Ontwerpwijziging

van de spanrol 531 0084 20 en 531 0103 20

Fabrikanten:	Audi
Modellen:	80, 100, A4, A6, A8, Coupe, Cabriolet
Bouwjaar:	1992 - 2000
Motoren:	2.4, 2.6, 2.8
Artikelnr.:	531 0084 20 531 0103 20
OE-nummer:	078 109 243 C 078 109 243 K

Fig. 1: Links de oude uitvoering, rechts de nieuwe uitvoering

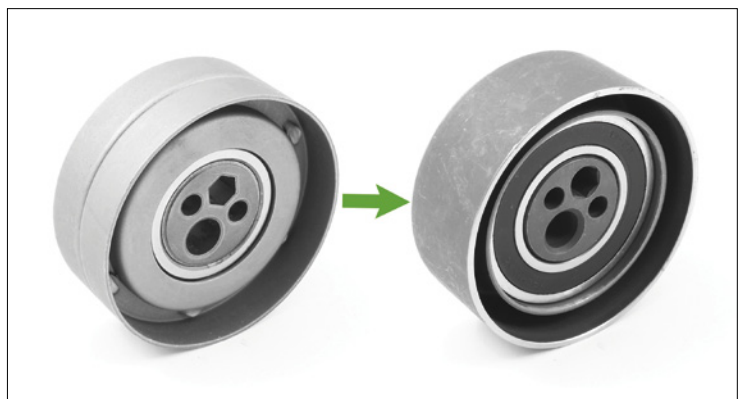
Als gevolg van de voortdurende verdere ontwikkeling van onze producten is de spanrol met artikelnummer 531 0084 20 en 531 0103 20 gewijzigd.

Deze service-info toont de uiterlijke kenmerken van de bestaande (Fig. 1 links) en de nieuwe uitvoering (Fig. 1 rechts).

Beide uitvoeringen zijn alleen uiterlijk verschillend, voldoen aan de technische specificaties en kunnen zonder beperking worden toegepast.
